# ÚZEMNÍ PLÁN MĚSTA BRNA

Textová část Odůvodnění

Kapitola 19 Vyhodnocení připomínek

Svazek Pb18 *(s osobními údaji)*

#### Ch-1, Tu-1 – rozšíření zóny lehké výroby Tuřany a Chrlice:

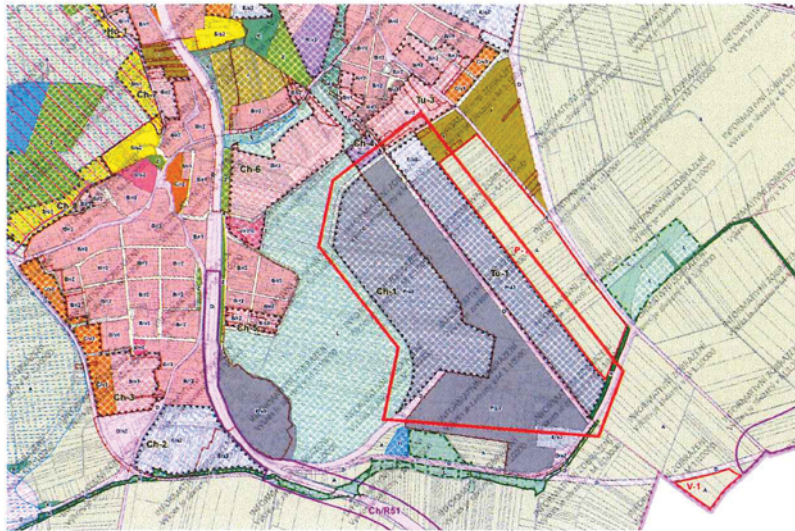
<b>Přípomínka</b>	<b>číslo:</b>	11
-------------------	---------------	----

#### Ob-1 Obřany Kamčatka, Ob-4 Obřany Výpustky a Ob-5 Obřany Nadloučí:

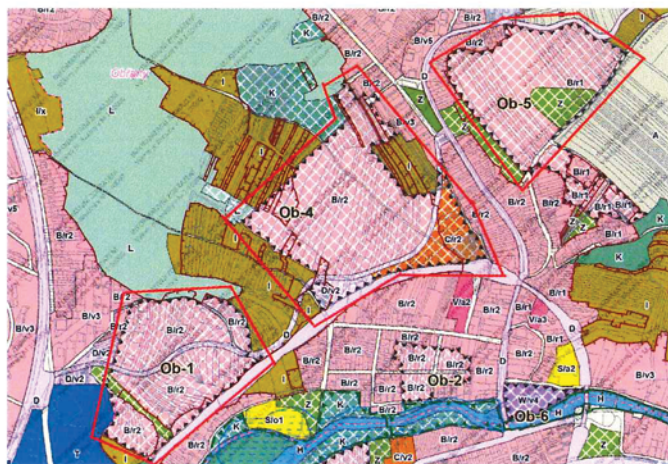
Jedná se o rozsáhlé návrhové plochy pro rodinné domy (příp. malé bytové domy). V případě oblasti Kamčatka jde o zástavbu na místě původních zahrádek, na místě již stojí četné rodinné domy. V případě zbylých dvou lokalit se jedná o rozsáhlou zástavbu na místě současných polí a luk. Při realizaci výstavby i ne v plném rozsahu lze očekávat zhoršení již tak nedobré dopravní situace (zejména na ulicích Fryčajova, Obřanská a Selská směrem do centra). Samozřejmě dojde ke znehodnocení zemědělské půdy a snížení retenční kapacity krajiny. Pro každou z lokalit je požadována územní studie.

**I-2 Ivanovice Nad Bauhausem:**

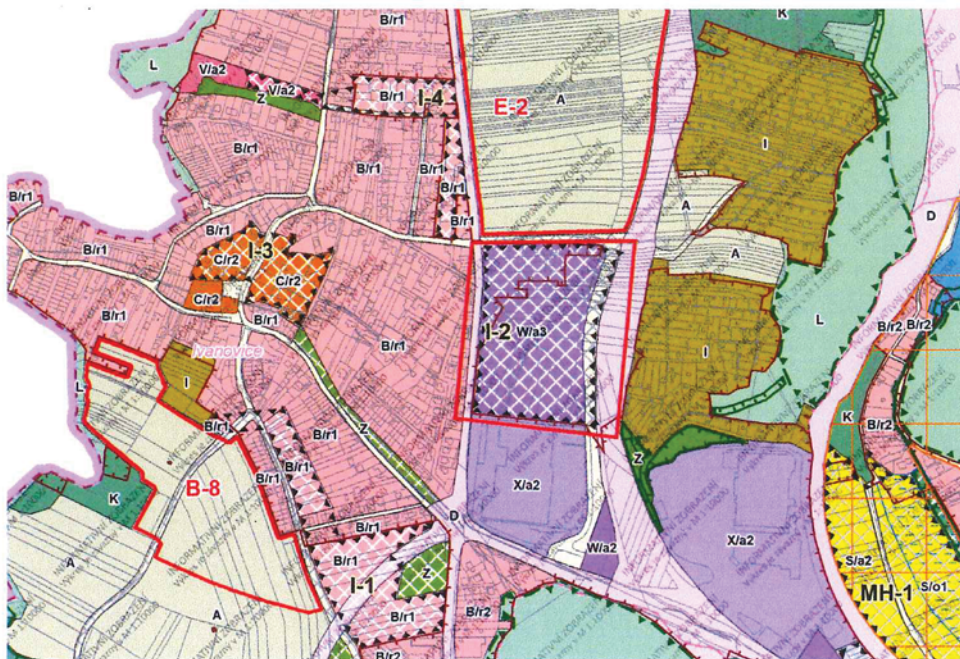
<b>Přípomínka</b>	<b>číslo:</b>	13
-------------------	---------------	----

#### Pr-1 Moravanské Lány:

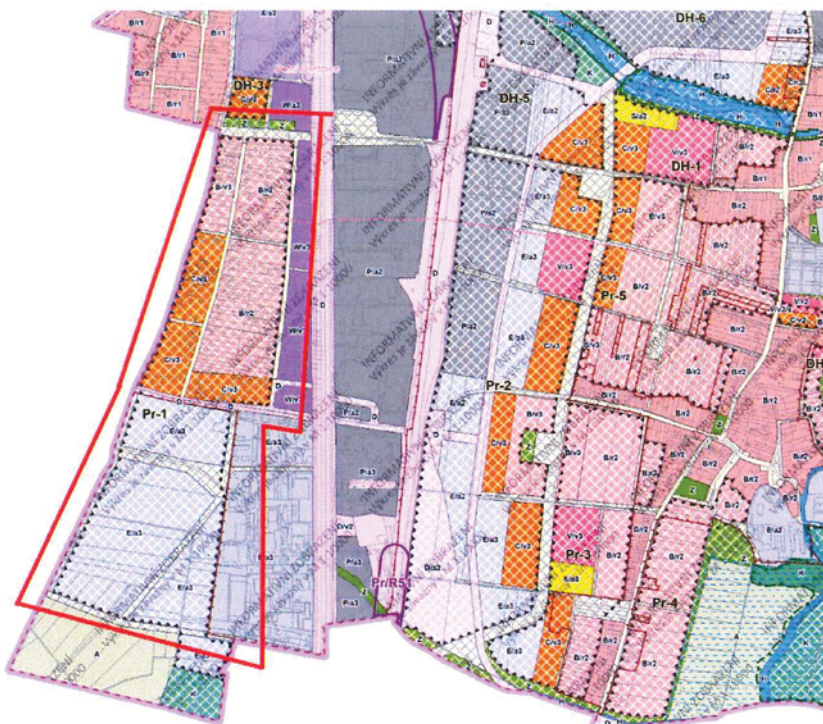
Jedná se o rozsáhlou návrhovou plochu výstavby suburbánního typu s obytnou, komerční i výrobní (pravděpodobněji skladovací) funkcí. Výstavba znehodnocuje značnou plochu zemědělské půdy a přispívá ke snižování retenční kapacity krajiny. Dá se také očekávat značný nárůst dopravní zátěže ve směru do centra města.

**Je-1 Jehnice Plástky:**

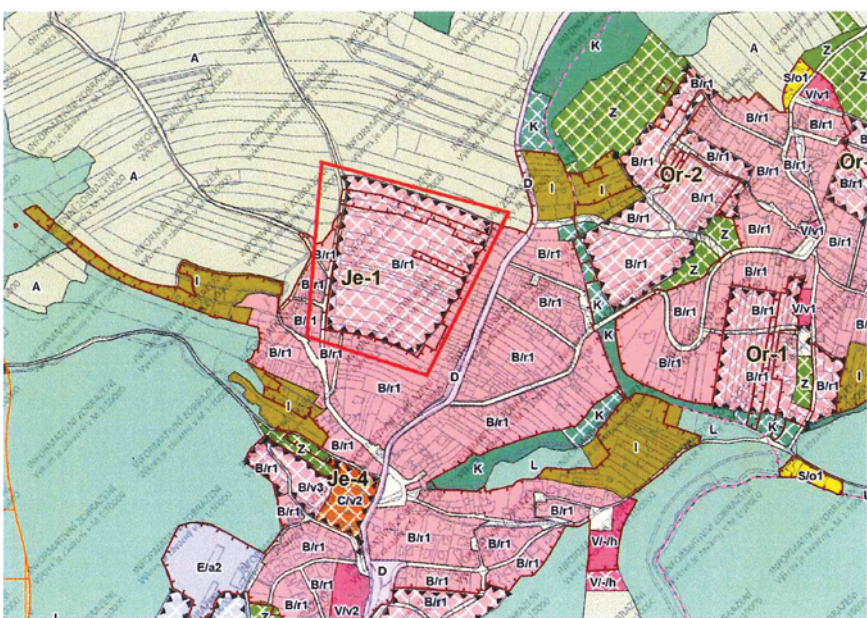
Jedná se o poměrně rozsáhlou plochu rodinných domů, která bude spolu s doplněním výstavby rodinných domů v Ořešíně znamenat značné navýšení kapacity severní okrajové části Brna. Dá se očekávat značný nárůst dopravní zátěže ve směru do Řečkovic. Výstavba v této lokalitě je podmíněna územní studií, nicméně požadavky na územní studii jsou jen velmi nespécifické.

### Ze-1 Cejl - Špitálka:

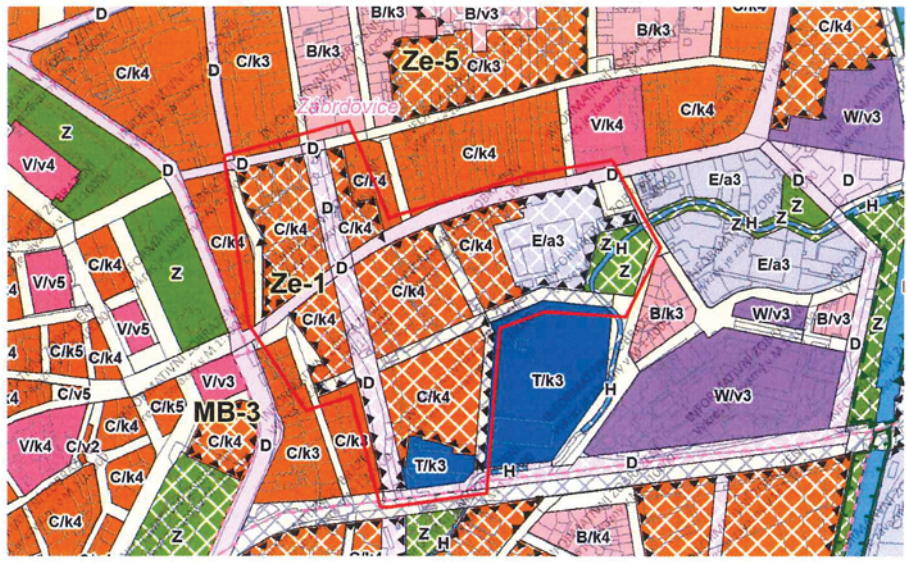
Na přestavbu tohoto území byl vybrán návrh z mezinárodní architektonické soutěže. Respektujeme výsledek této soutěže, byť není z našeho pohledu úplně šťastný. V místě zejména hrozí nedostatečný podíl zeleně (pro zmírnění efektu tepelného ostrova), přehuštění lokality a nedostatek veřejných a komunitních služeb.

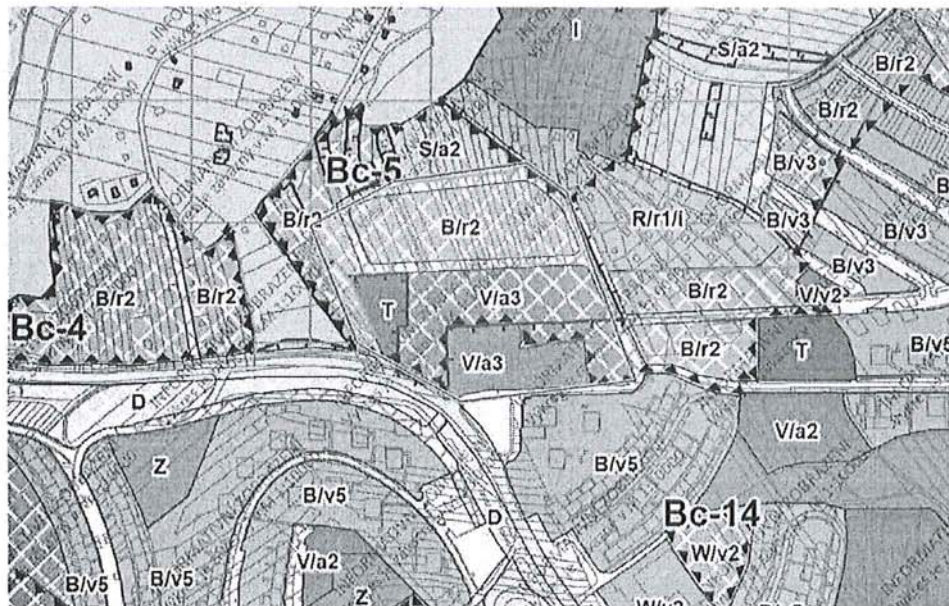
Dobrý den, chci podat připomínku k návrhu nového územního plánu města Brna. Vedle uvedené lokality, Vejrostova 6, trvale žiji. Právě probíhá přepis nemovitostí, stanu se vlastníkem jedné z přímo dotčených nemovitostí. V uvedené zakreslené oblasti je dle nového návrhu územního plánu plánována výstavba obydlí. S tímto nesouhlasím. Stejně tak jako mnoho našich sousedů. Přejeme si, aby v novém územním plánu zakreslené území zůstalo jako doposud, tedy z převážné většiny jako orná půda. Nikoliv aby sloužilo k obytným účelům.

Odůvodnění: všechny stávající příjezdové komunikace do Bystrce jsou již maximálně vytíženy. Zejména v ranních a odpoledních špičkách je kapacita komunikací zcela nedostatečná. Například i křižovatky u UNI Hobby v Bystrci, u nichž v dohledné době také nedojde k opravě a navýšení možné kapacity dopravy. Totéž se týká příjezdu od Staré dálnice. Příjezdu od Žebětína. Další zahuštění výstavbou v této oblasti není vhodné. Dále, již nyní je v přilehlých ulicích téměř nemožné zaparkovat. V uvedené zakreslené lokalitě má být provedena výstavba domu se sociálním bydlením. Ani u této výstavby není plánováno s odpovídajícím počtem parkovacích míst. Výstavba v této lokalitě jen dále prohloubí kritický nedostatek parkovacích míst v dané lokalitě. Navíc, výstavbou v uvedeném území musí dojít i k obousměrnému průjezdu ulicí Vejrostova (poblíž domu Vejrostova 5 a 6) a tudíž ještě dále ubydnou parkovací místa - podélná stání na ul. Vejrostova. Komunikace nemá potřebnou šířku. V minulosti bylo opakovaně žádáno, aby přilehlé parkoviště u domu Vejrostova 6 bylo přeznačeno a parkovací místa měla standardní rozměry (nyní jsou podstatně užší než je stávající norma). Toto bylo městskou částí zamítnuto z důvodu, že by se tímto přišlo o parkovací místa. Výstavba dalšího parkoviště v zakreslené lokalitě byla městskou částí zamítnuta, s odůvodněním, že uvedená lokalita musí nadále zůstat jako zeleň, či orná půda. Proto nyní nadále požadujeme totéž, aby uvedená lokalita dále figurovala jako zeleň, či orná půda. Je tedy zřejmé, že si i MČ uvědomuje nedostatek parkovacích míst. Dále, přilehlá lokalita ulice Vejrostova a konce ulic Ečerova jsou klidná zástavba v přírodě. Další výstavbou v uvedené lokalitě dojde k nadměrnému hluku. A to i po dokončené výstavbě z důvodu dopravní obsluhy, navážky zásobování a podobně. Rovněž obyvatelům domů Vejrostova 5 a 6 výstavbou domu se sociálními byty zanikne výhled na Brněnskou přehradu a dojde tak ke snížení ceny jejich nemovitostí. V uvedeném zakresleném území by do budoucna nebyla vyřešena ani další obslužnost území.
